Keuringsverslag van een elektrische laagspanning- en zeer lage spanningsinstallatie

NIET CONFORM

Straatnaam Groenstraat
Huisnummer 43
Busnummer
Postcode 1570
Gemeente PAJOTTEGEM
Land België

Controlebezoek van een oude huishoudelijke elektrische installatie van een wooneenheid bij verkoop op vraag van de verkoper volgens (KB 08/09/2019) - AREI Boek 1- 8.4.2. en 8.2.1. en 4.2.4.3.

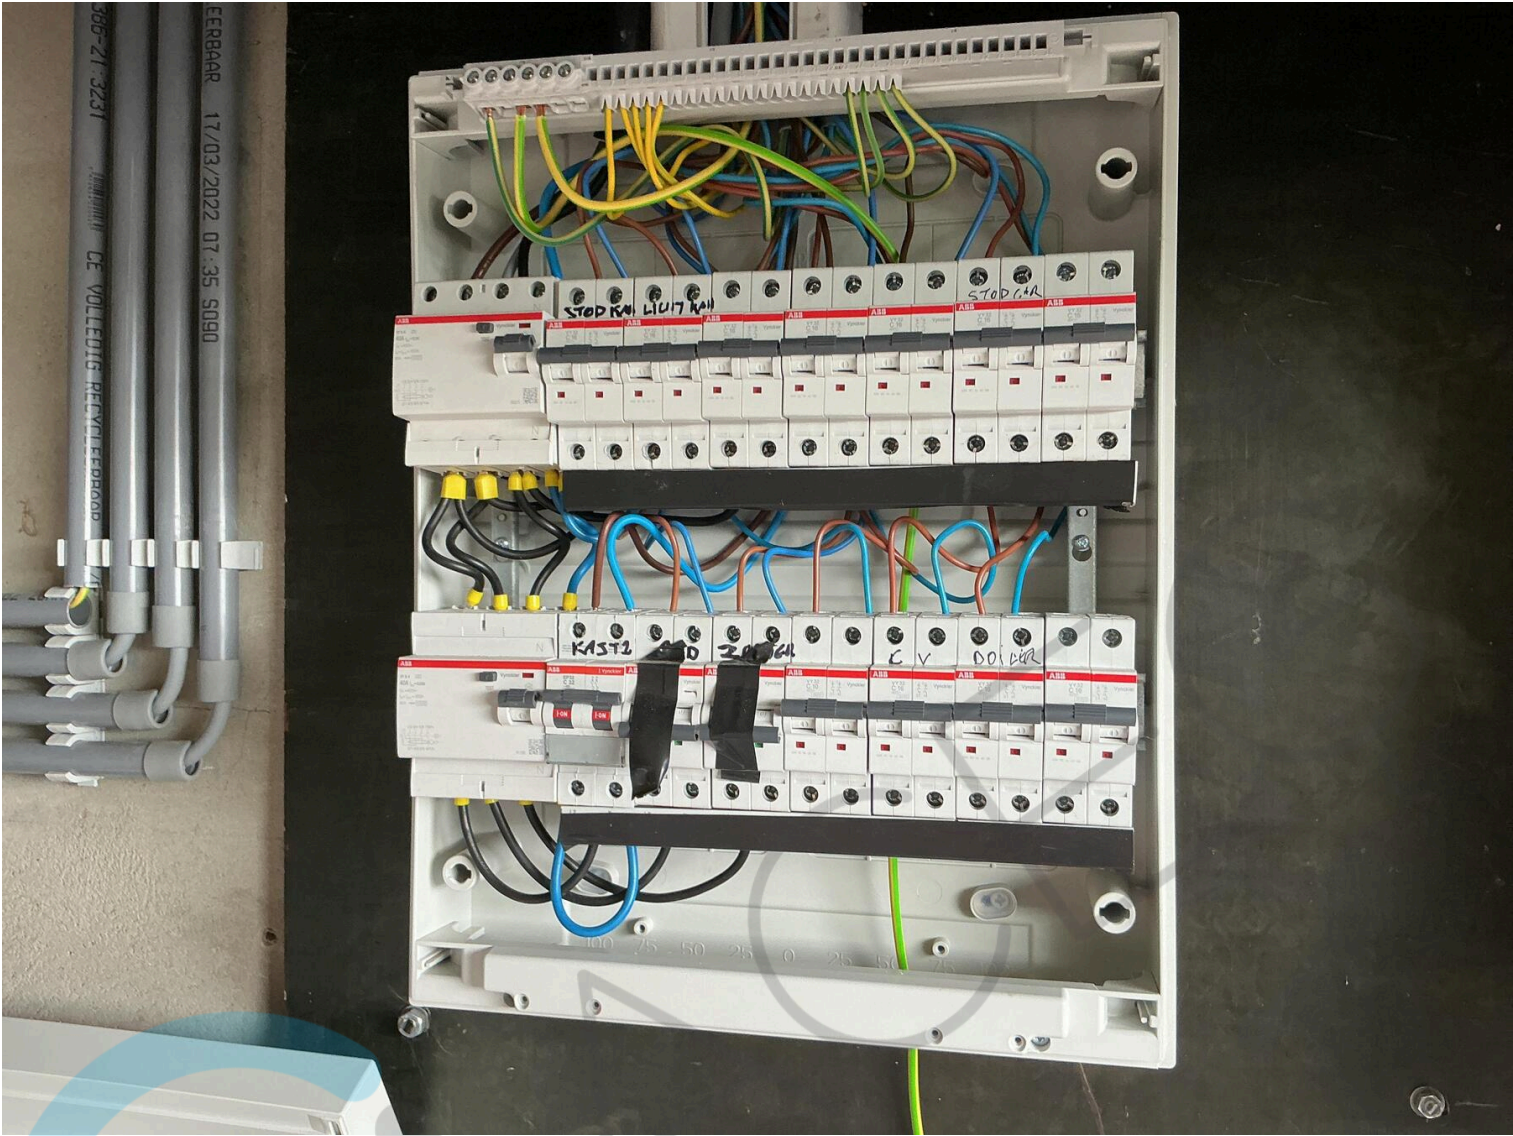
automaten niet gelabeld

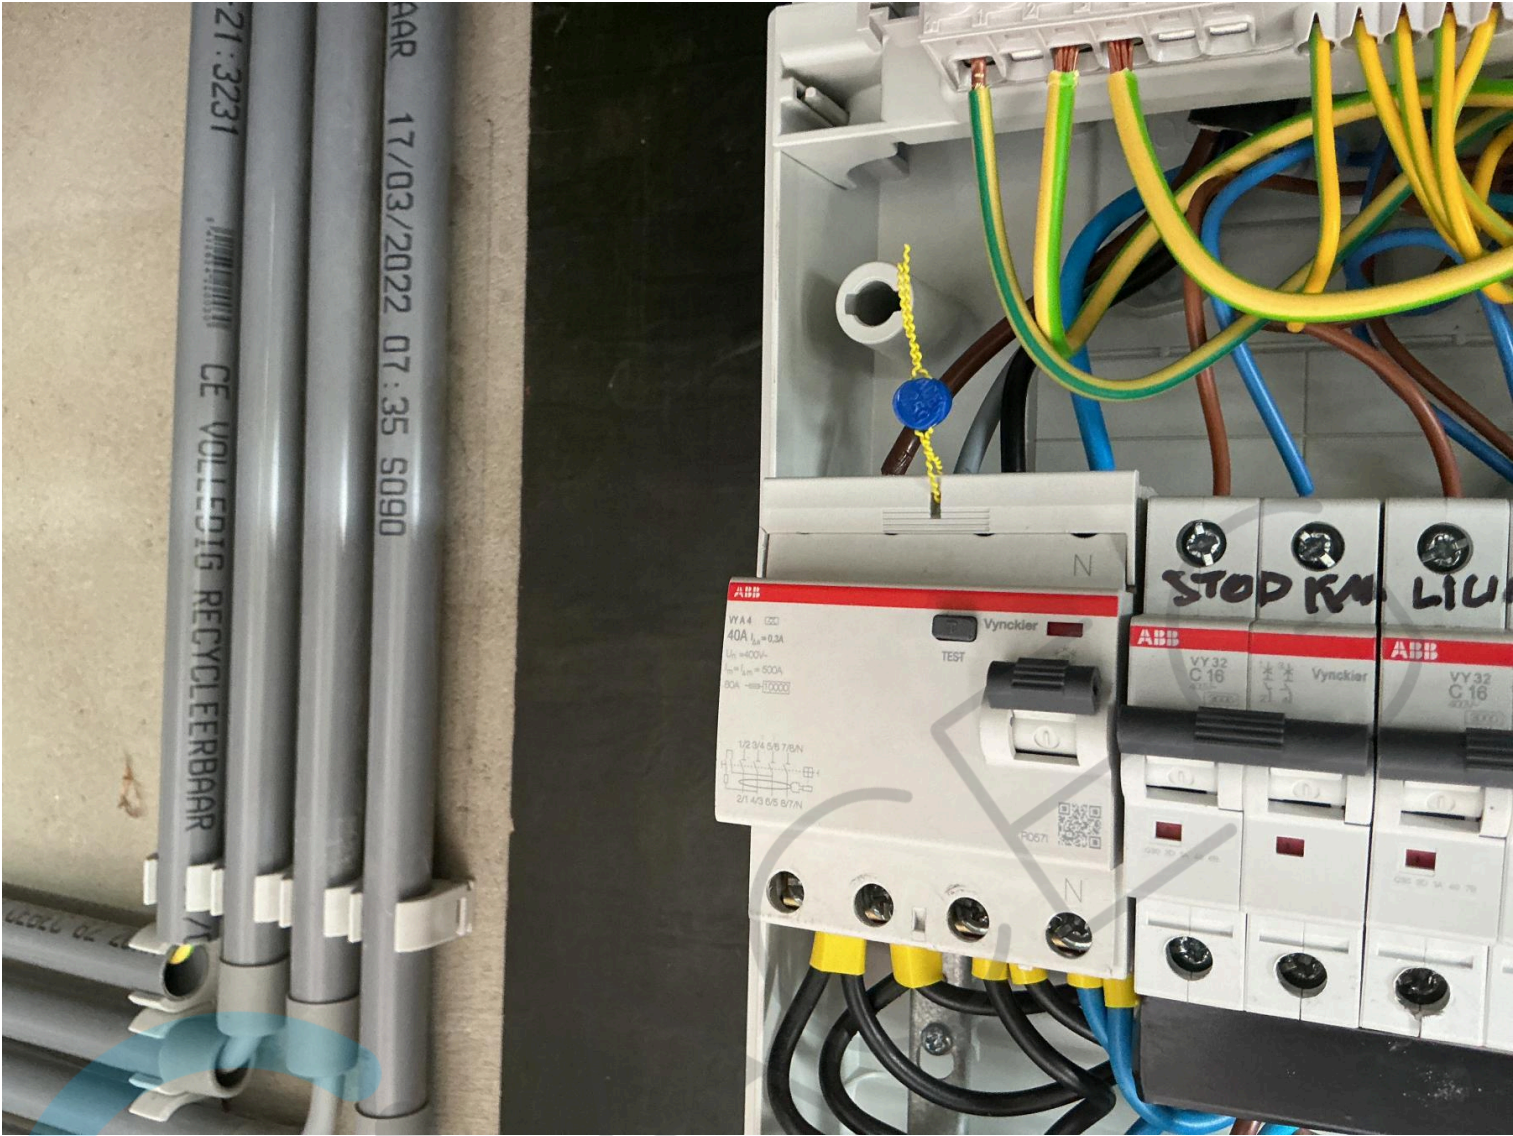
Vob niet in buis/kabelgoot, verbindingen niet in aftakdoos
